Betrifft Receiver-Type **Kaon HD-Receiver**

Neue Softwareversions-Nr.: **310**

**Mit dem Softwareupdate auf die Version 310 stellt MDCC seinen Kunden folgende neue und optimierte Funktionen zur Verfügung:**

Bisherige Audioanzeige

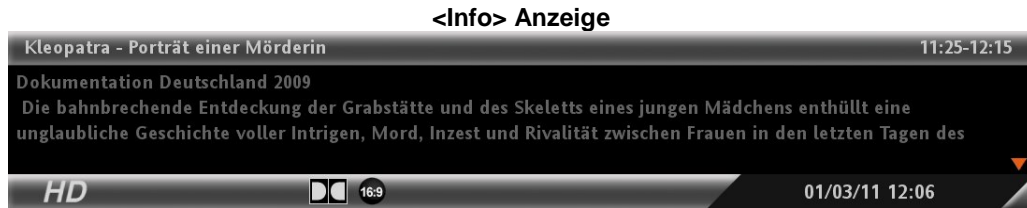
- **Name der ausgewählten Sprache wird vollständig angezeigt**

Im Audiomenü wird nun bei allen verfügbaren Sprachen der vollständige Name angezeigt. („Englisch“ statt „eng“ usw.). Weiterhin werden Audiokennungen, die von den jeweiligen Sendern übertragen werden, statt mit den Kurzbezeichnungen „mis“ oder „qaa“ nun mit der vollständigen Bezeichnung „Unkodierte Sprache“ bzw. „Original Sprache“ angezeigt.

Neue Audioanzeige

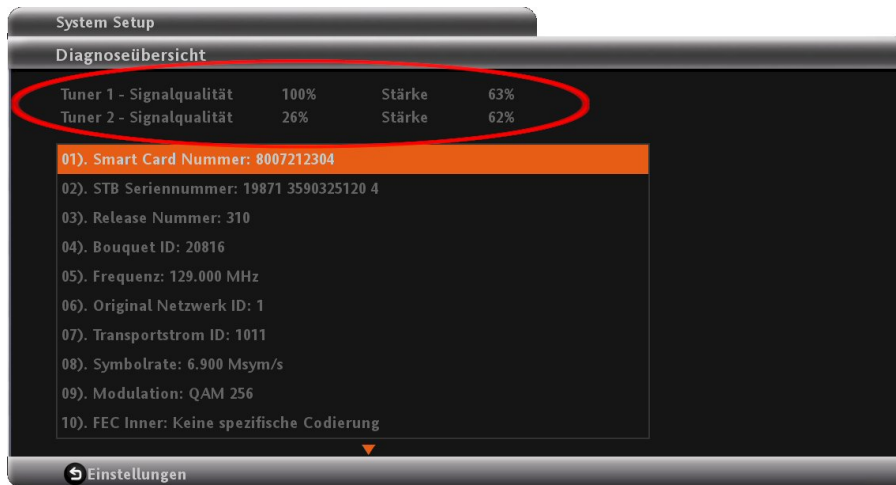
- **Ausblenden von Bildschirmanzeigen mit der <Exit> Taste**  
 Folgende Bildschirmanzeigen können nun auch mit der <Exit> Taste ausgeblendet werden.

Lautstärkeregelung-Anzeige bisher

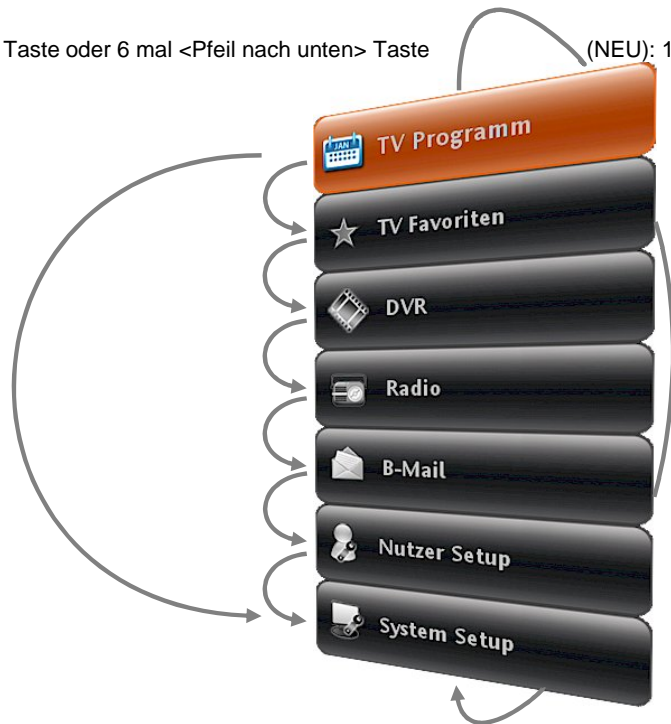
- **Lautstärkeregelung**  
 Bei der bisherigen Softwareversion war die Lautstärkenregelung in 25 Lautstärkestufen unterteilt. Bei der aktuellen Software werden nunmehr 10 Lautstärkestufen verwendet. Dadurch kann die gewünschte Lautstärke schneller eingestellt werden.

Lautstärkeregelung-Anzeige neu
